**AVIS RELATIF À LA PROTECTION
CONTRE LES EVENTUELS EFFETS NOCIFS ET NUISANCES
PROVOQUÉS PAR LES RAYONNEMENTS NON IONISANTS
GÉNÉRÉS PAR DES ANTENNES ÉMETTRICES STATIONNAIRES**

Commune : TROIS-PONTS - Exploitant : PROXIMUS

Référence exploitant : 80TRP_00

Rapport n° 2692 / 2023

Figure 1 : Vue en plan des lieux de séjour et des points de contrôle

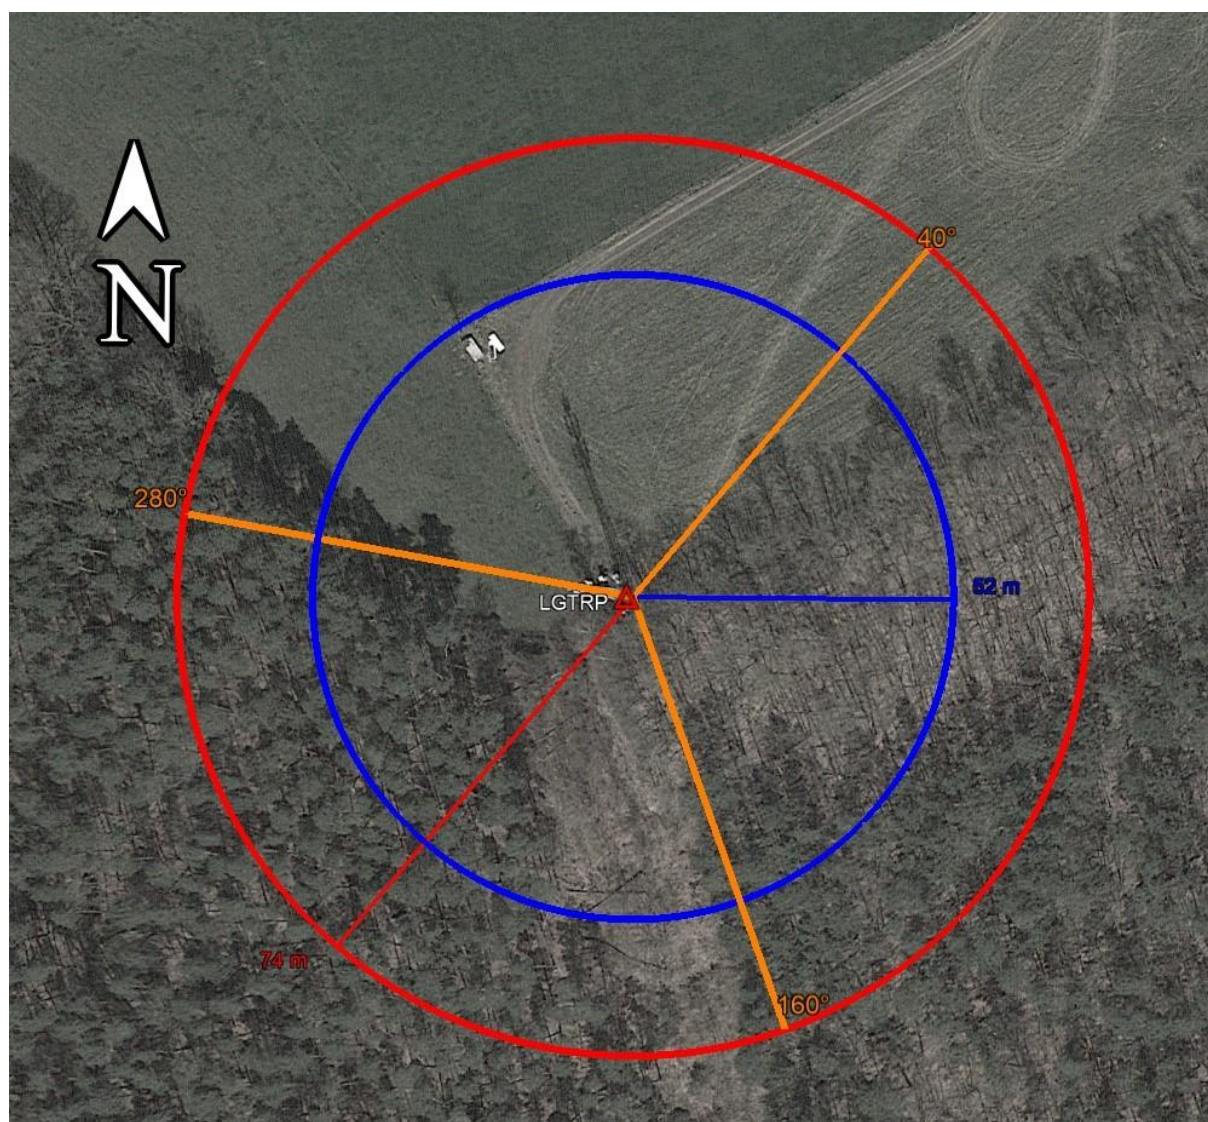
En ce qui concerne les antennes de l'installation mentionnées dans le tableau 1, la distance maximale à laquelle la limite pourrait être atteinte, à l'extérieur, est égale à 71,9 m. S'il n'y a pas de LS à une distance inférieure, les antennes respectent forcément la limite d'immission.

Dans le cas des LS situés à l'intérieur des bâtiments, une atténuation d'obstacle est prise en compte et il en résulte que la distance maximale à laquelle la limite pourrait être atteinte se réduit à 50,9 m.

Figure 2 : Vue en plan des installations d'antennes dans un rayon de 300 mètres autour de l'installation faisant l'objet de la demande d'avis

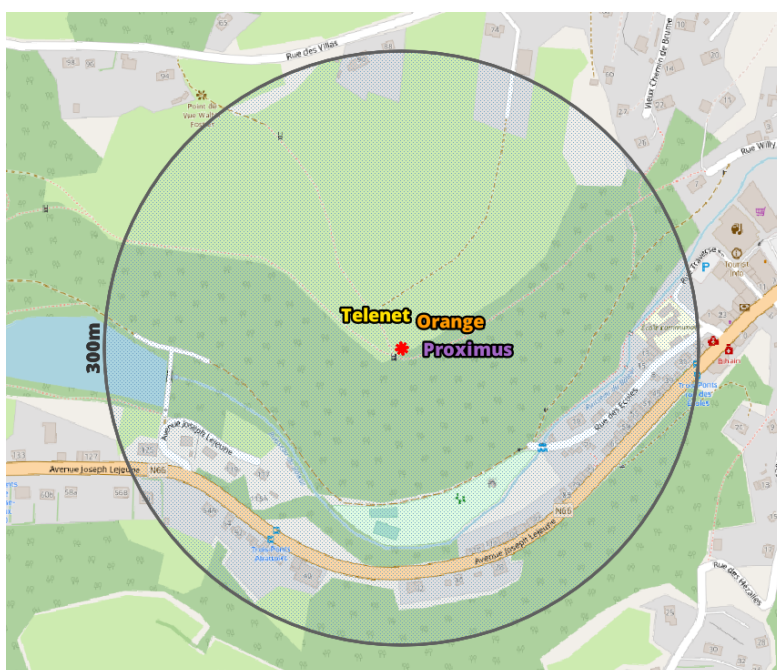
Compte tenu du nombre d'installations localisées dans la figure 2, il apparaît que l'intensité du rayonnement électromagnétique généré, dans les lieux de séjour situés à proximité de l'installation référencée dans le paragraphe 2, par l'ensemble des antennes émettrices stationnaires de l'ensemble des exploitants du même site d'antennes émettrices stationnaires respecte la limite fixée à l'article 4, § 2 du décret.
